Wielogłowy, 29. marec 2023

Re: Novi izdelki v naši ponudbi garažnih vrat

MM/006/2023

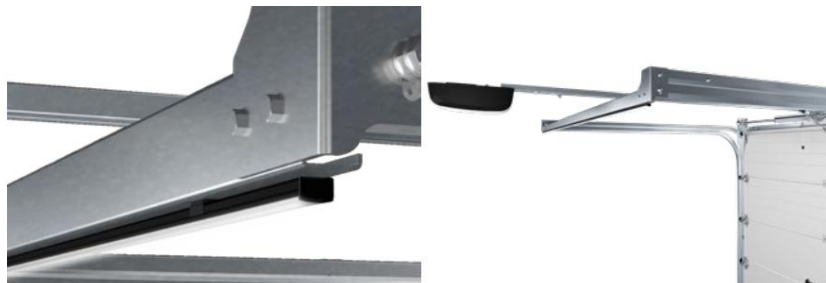
5. Navpična razporeditev odprtih pri vratih z vlečnimi vzmetmi Navpično nameščene odprtine na eni strani vrat izjemno popestrijo njihov izgled. Do sedaj je bila ta možnost na voljo le za vrata z vzmetnimi vzmetmi. Zdaj ga lahko izberete tudi za vrata UniPro SNP, SNP 2.0 in RenoSystem SNP. To velja za odprtine tipa A-1, O, O-1A, O-2A, R-1A in R-2A.
